Memorando
DSH-0202-2023

ASUNTO : Envío de informe técnico de revisión documental al EsIA categoría II, titulado **"MOVIMIENTO DE SUELO LA ISLA"**.

INFORME TÉCNICO No. DSH-DCS-009-2023

REVISIÓN AL EIA DEL PROYECTO DENOMINADO
“MOVIMIENTO DE SUELO LA ISLA”

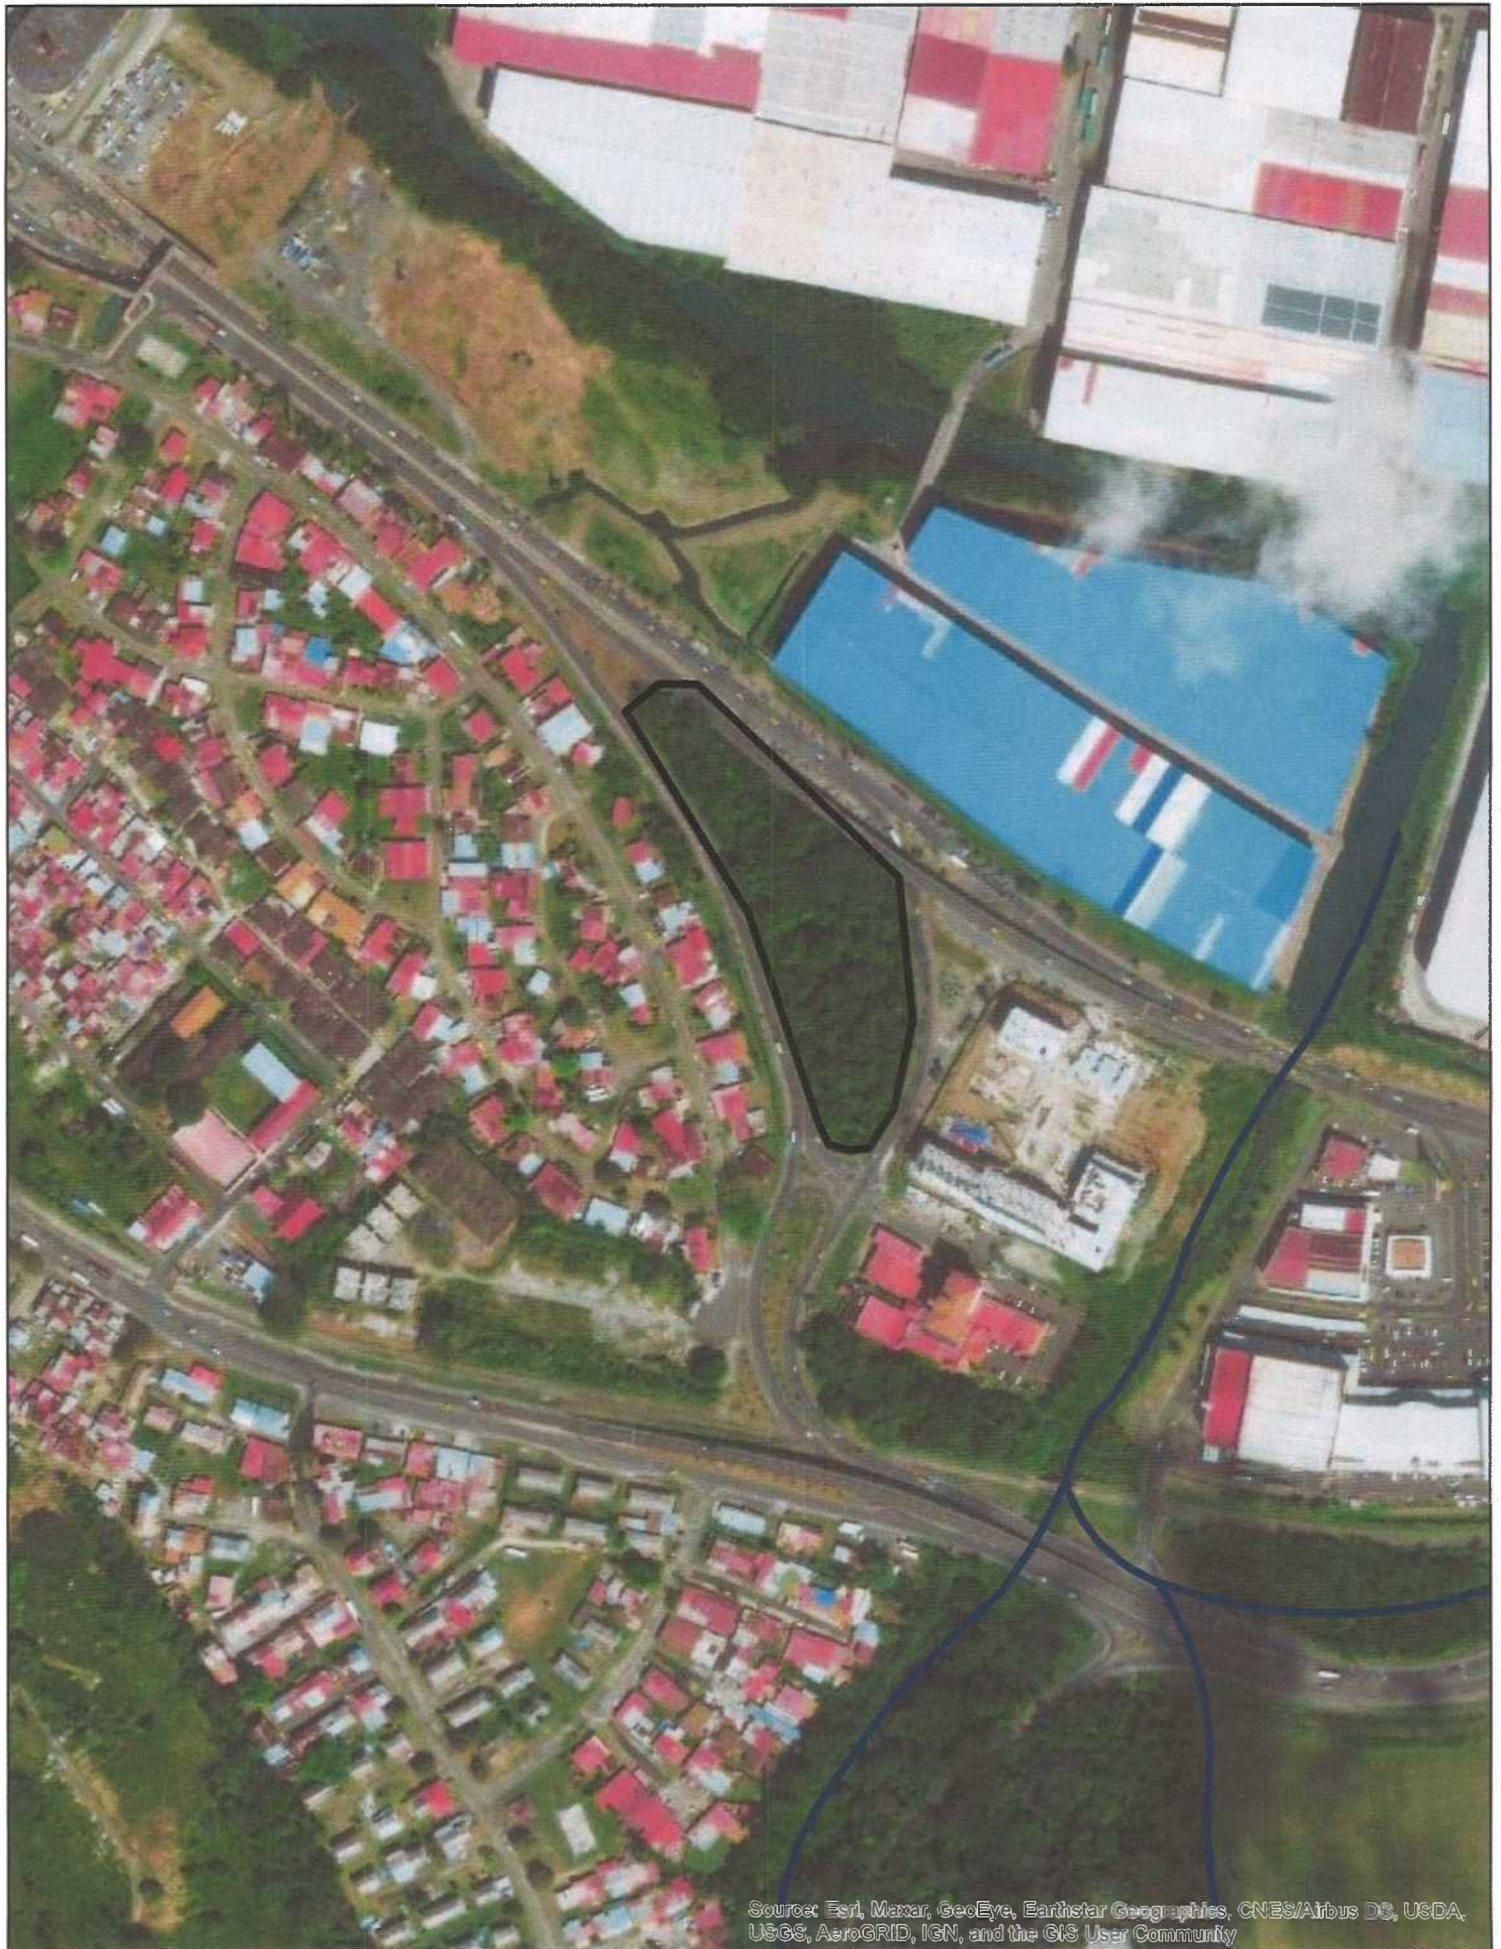
De acuerdo a imagen satelital, superpuesta sobre la capa de red de drenaje 1.25,000 del INSTITUTO GEOGRÁFICO TOMY GUARDIA, se corrobora la NO EXISTENCIA DE CUERPOS HÍDRICOS, dentro del área del polígono propuesto para el denominado proyecto **“MOVIMIENTO DE SUELO LA ISLA”**, ver imagen de satélite adjunta a este informe técnico.

Una vez revisada la información presentada en el EsIA, categoría II, para el denominado proyecto **“MOVIMIENTO DE TIERRA LA ISLA”**, informamos no tener comentarios en el área de competencia de la Dirección de Seguridad Hídrica.
